**Oggetto: Procedimento Screening N.640. Cava Bricco Biscea: Variante al programma di coltivazione e riqualificazione ambientale. Osservazioni**.

**Osservazioni alla variante di coltivazione.**

**CAVA BISCEA CIMAVALLE IN COMUNE DI SAVONA (SV) SIGLA SV 31**

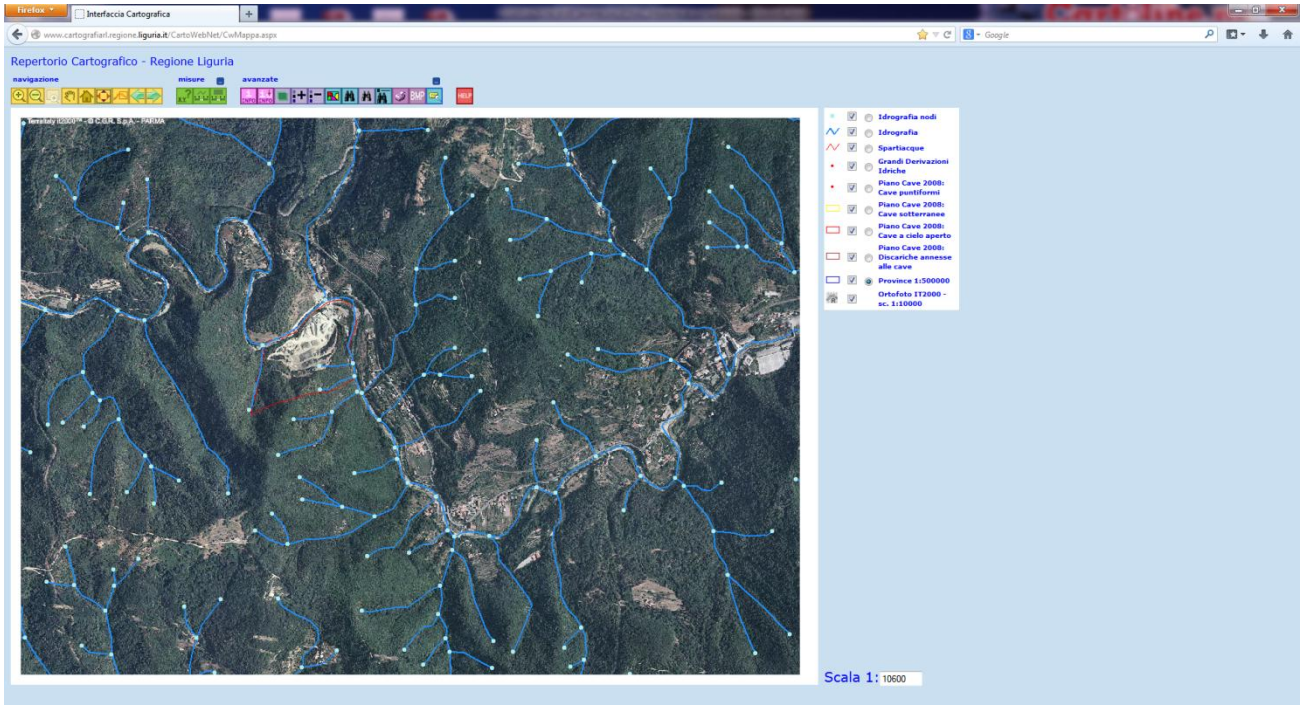
- dall'estensione e dalle modalità proposte dal Richiedente secondo quanto riportato dal parere regionale (deliberazione n. 666 del 25/06/04, Allegato B, Valutazione Istanze) si evince che "…*La cava oggi è visibile da fondovalle a causa dell'esistenza del vecchio fronte di cava*…*Lo stesso costituisce peraltro una sorta di quinta ai piazzali ed al nuovo fronte attivo retrostante*." e continua "..*che un ampliamento dell'attività può essere concepito solo a fronte del mantenimento e della riqualificazione ambientale ditale quinta, e della salvaguardia dell'integrità del crinale lato mare*…".;

- per quanto concerne la compatibilità di tale previsione con la natura sottoposta a regime di tutela nonché con riferimento alle criticità pasesaggistico-ambientali, tali interventi non possono essere compatibili *con* ***le caratteristiche del Sito*** identificato in zona. Difatti il progetto, se attuato, comporterebbe rilevanti sacrifici di aree naturali boscate, comprese alcune aree di particolare valore naturalistico per la presenza di biocenosi pregiate.

**VEGETAZIONE:**

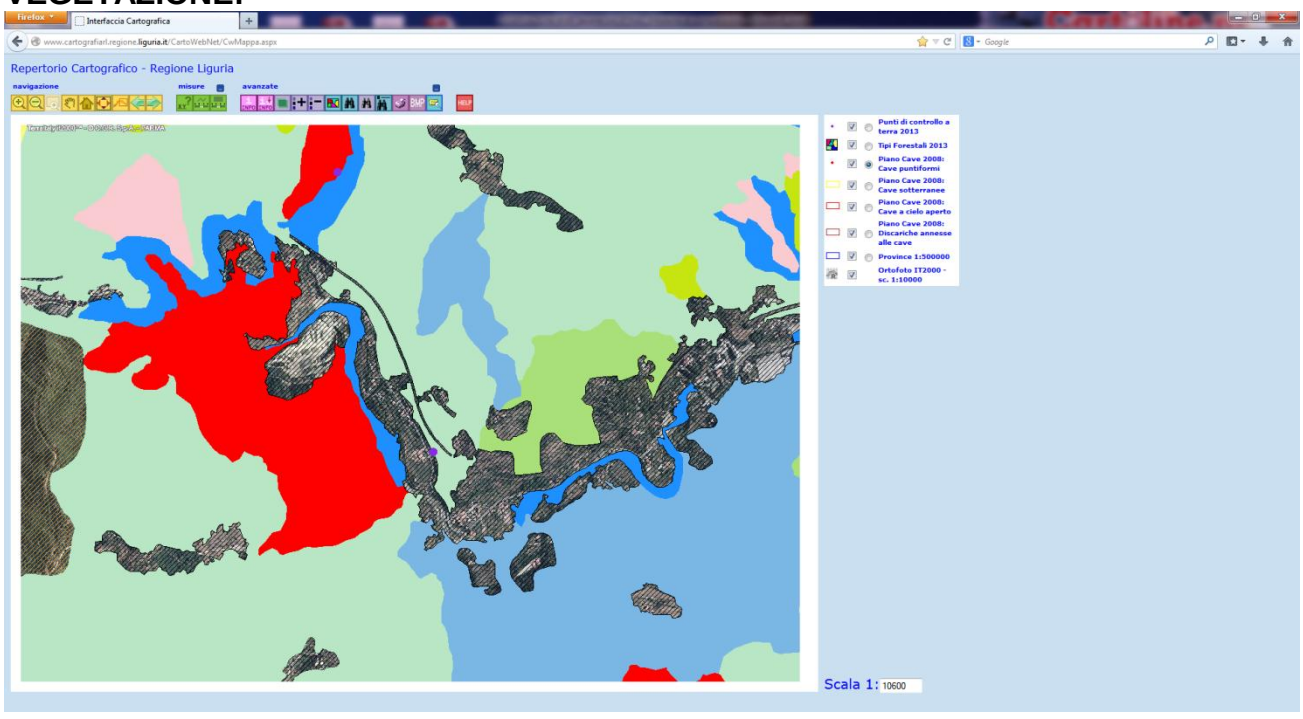
Presenza di habitat tutelati.

**A tal riguardo tale impatto non può essere ritenuto mitigabile sull'habitat protetto.**

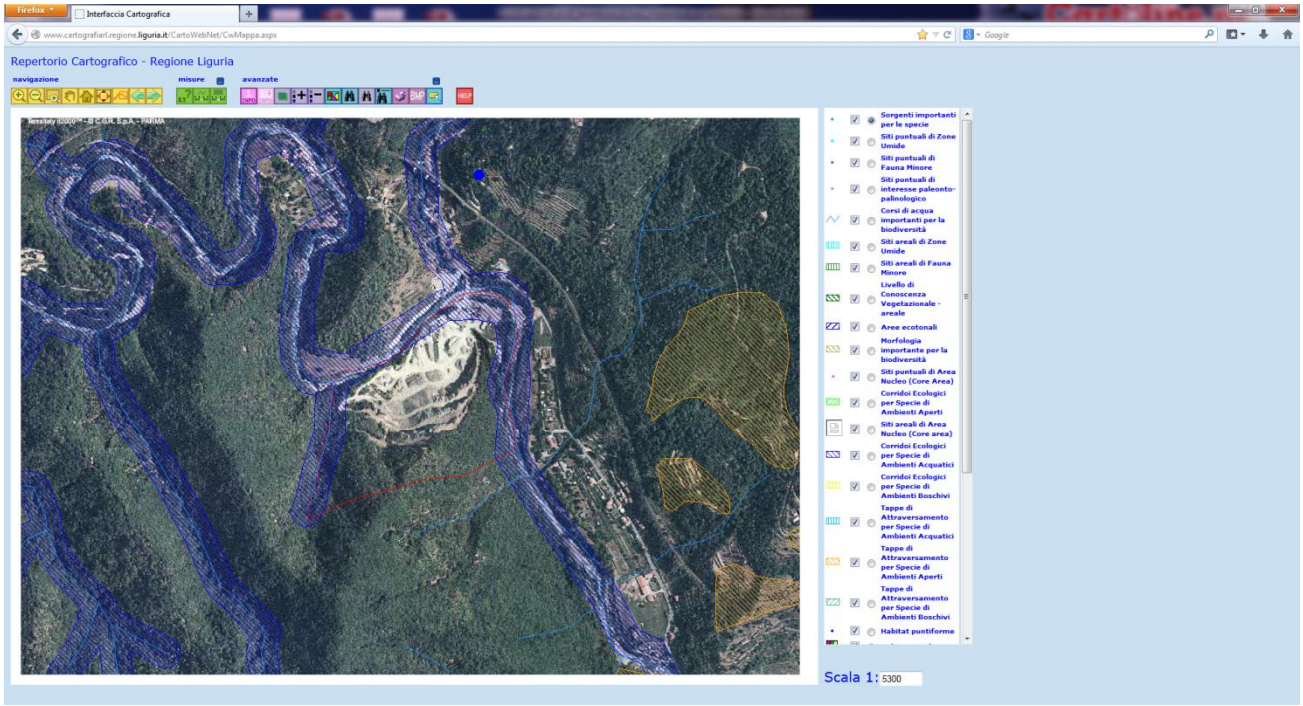
**SUOLO:**
- Considerato che parte dell'area interessata dall'ampliamento ricade nel regime normativo di MODIFICABILITA di tipo A (MO-A) dell'assetto geomorfologico del P.T.C.P. dove si evince che
comma 2. **L'obiettivo della disciplina è quello di evitare sostanziali alterazioni nei rapporti esistenti tra i fattori antropici del paesaggio e la sua matrice idrogeomorfologica**.
comma 3. **Sono pertanto consentiti quegli interventi che**, oltre a **rispettare la specifica disciplina di settore**, si adeguano alle condizioni imposte dalle relazioni esistenti tra assetto insediativo e fattori idrogeomorfologici.
Tale previsione di variante contrasterebbe con le indicazioni dettate dal P.T.C.P.
